Oggetto: **Prescrizione.** Lavori di manutenzione su linee telecomandate (Integrazioni temporanee alle Disposizioni n° 42 del 23/10/2007 e n° 59 del 13/12/2007).

codifica: **RFI DTCDNSSSIM SP IS 07 049 A**

SCHEMA V422

**APPARATI CENTRALI ELETTRICI
CON COMANDO AD ITINERARI**

Riferimento schema V401 REG (Rev C)

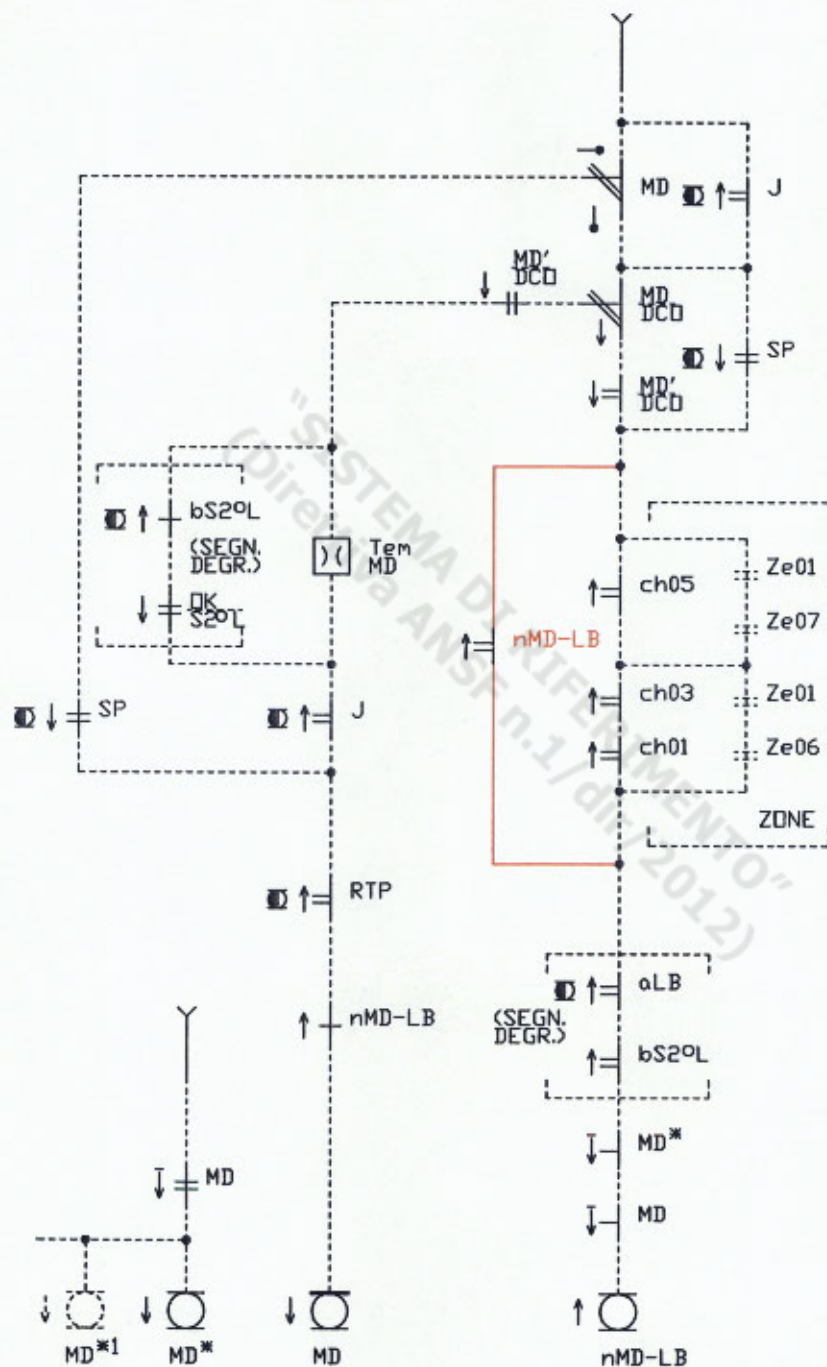
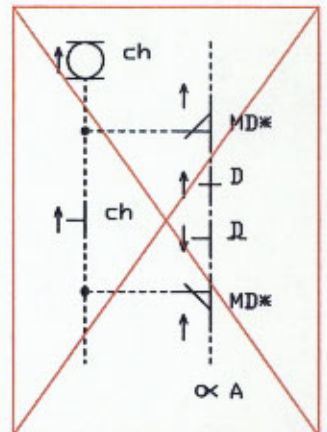
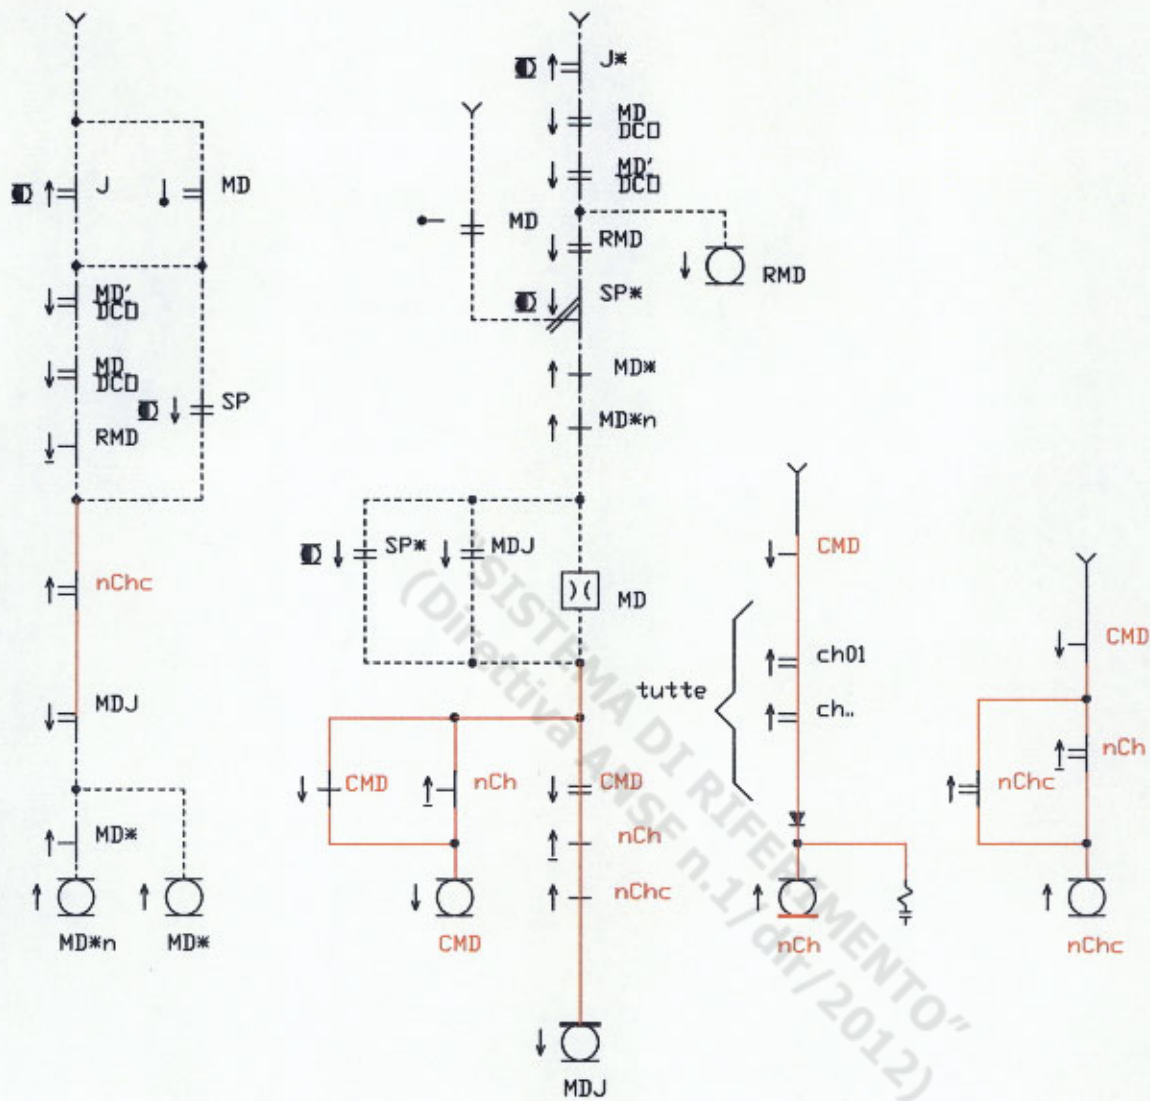
**Condizioni logiche integrative
e modificative degli schemi:**

Soluzione provvisoria

Riferimento schemi V350 - V350M-V351

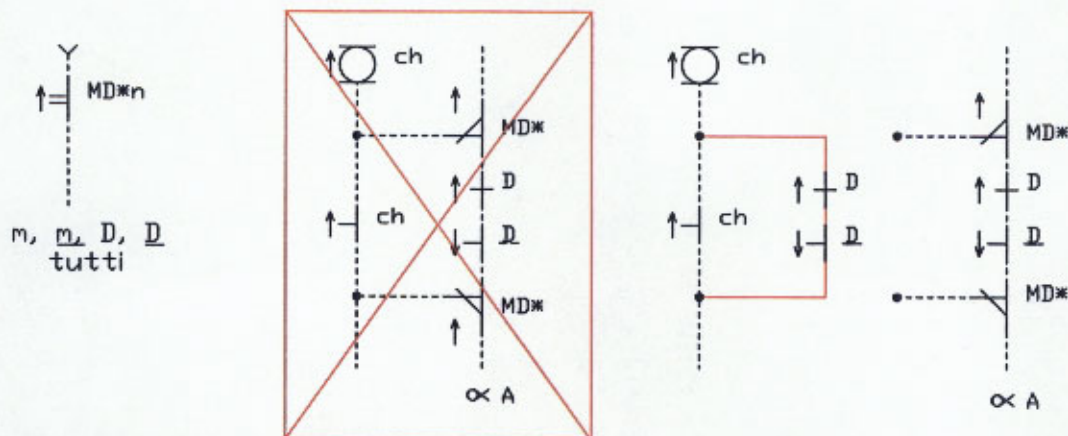
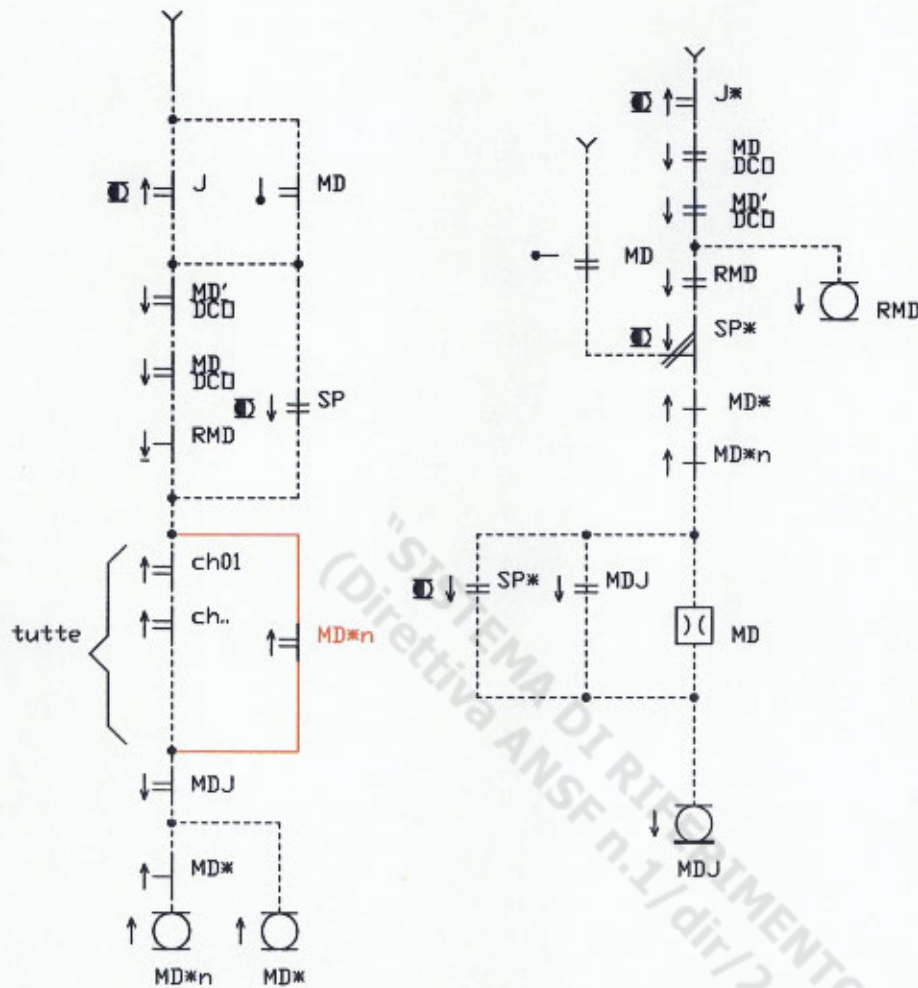
Soluzione provvisoria

N.B. Nel caso di V351 sostituire SP con EDPC, DCO con DPC

Circuito equivalente per ACC

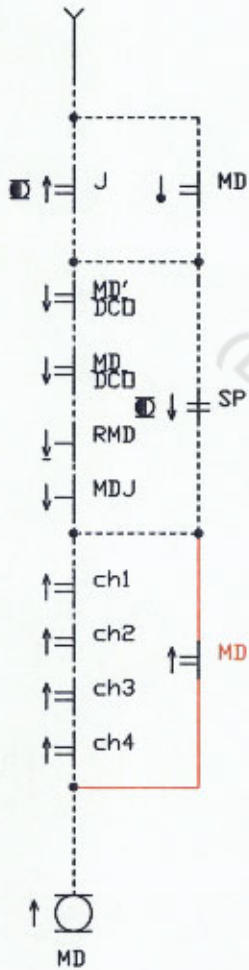
Per gli impianti ACC è stata inserita la soluzione impiantistica di riferimento da adottare per lo sviluppo delle logiche di apparato.
